Kompatibilität LMK 3005 / LMK 3010 zu Vorgänger

Dieses Dokument enthält Zusatzinformationen bzgl. Kompatibilität der neuen Abtastkopfgeneration zu den in der Kundeninformation #1/2106 abgekündigten Abtastkopftypen LMK-315x / LMK-31x:

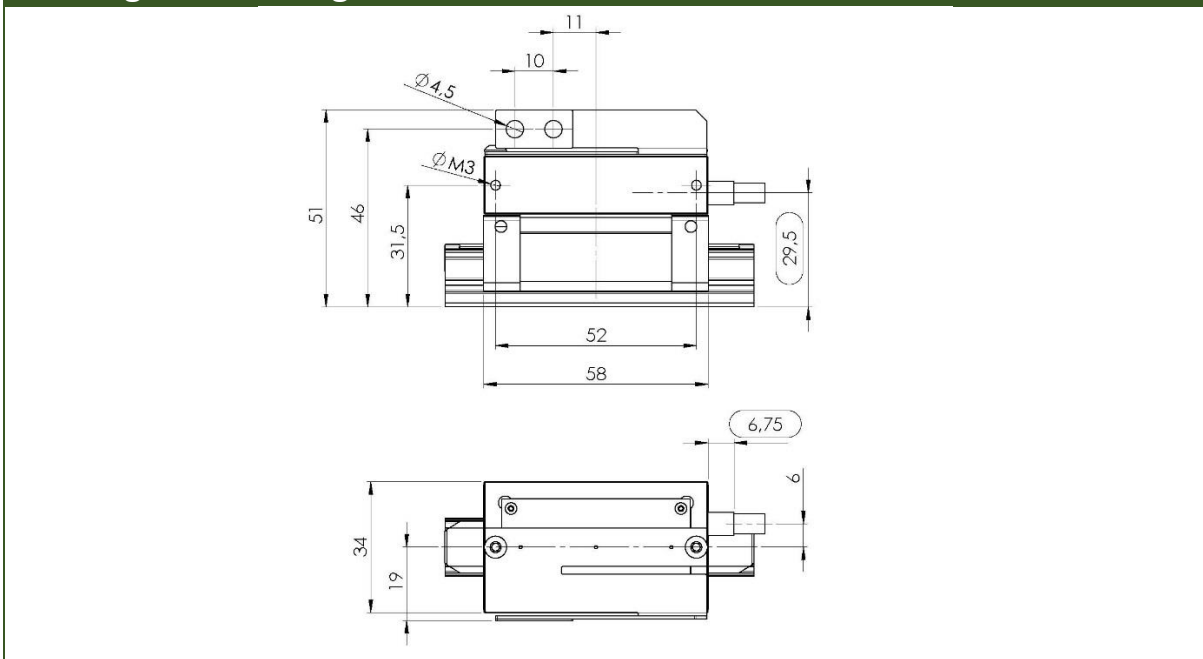
Winkelmessgeräte mit TTL Schnittstelle und einem Interpolationsfaktor von 1000 (entspricht einer Auflösung von $0,25\mu\text{m}$ bei einer Teilungsperiode von $1000\mu\text{m}$) werden nicht mehr als Preislistengeräte geführt.

Es existiert jedoch für bestehende Anwendungen eine rückwärtskompatible Ausführung.

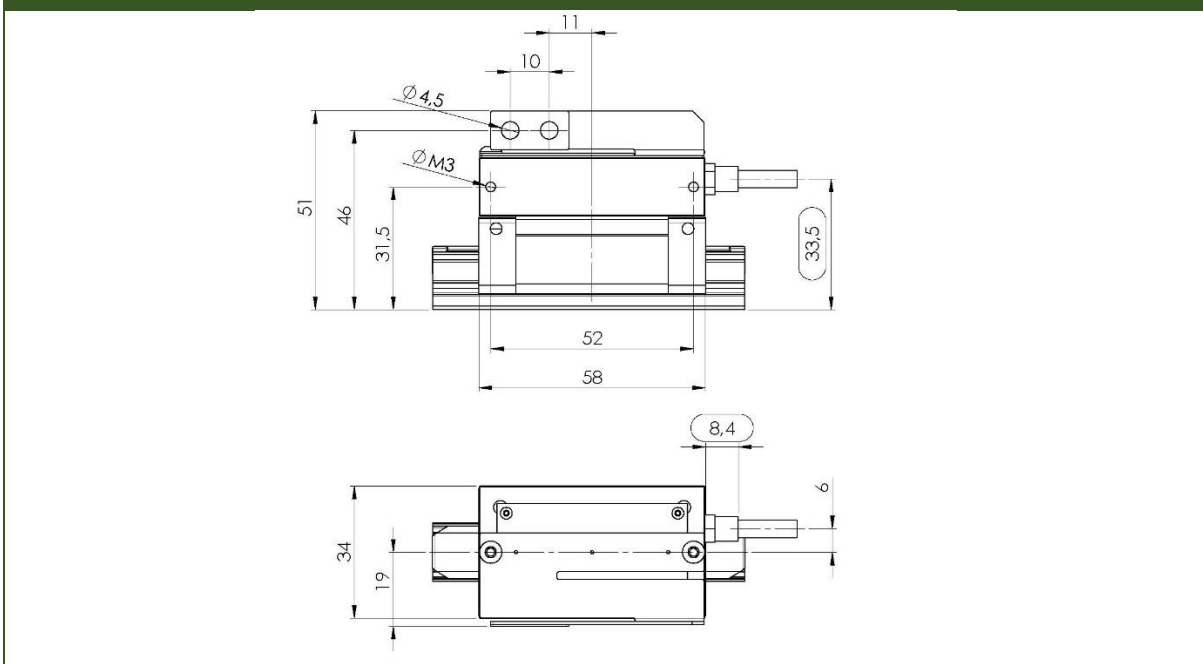
Die mechanischen Abmessungen sind bis auf eine verbesserte Kabelverschraubung (Erhöhung der EMV-Festigkeit) identisch mit der Vorgängerversion.

Unterschiede in den Außenabmessungen entnehmen Sie bitte nachfolgenden Zeichnungen. Die geänderten Abmessungen sind in den Zeichnungen hervorgehoben dargestellt.
